屋内用高圧交流負荷開閉器 アークシュート組立構造変更のお知らせ

KER-621

2024 年 9 月

図 1.外観及び変更箇所(代表例：SCL-GHS1R 形)

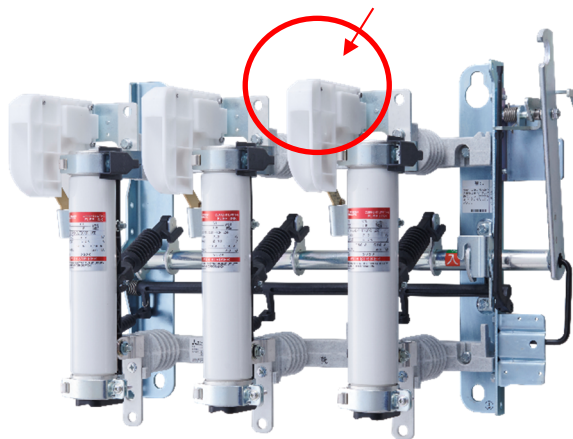
表 1 のとおり、アークシュートの組立構造を変更いたします。

なお、構造変更による取付寸法、遮断性能の変更はありません。

変更箇所：アークシュート
詳細は、表 1 をご参照願います。

変更前	変更後
外観		
変更内容 (赤枠部)	左右 2 枚のアーカシューートをブラインドリベット(4 箇所) による固定	左右 2 枚のアーカシューートをスナップフィット(3 箇所) による固定
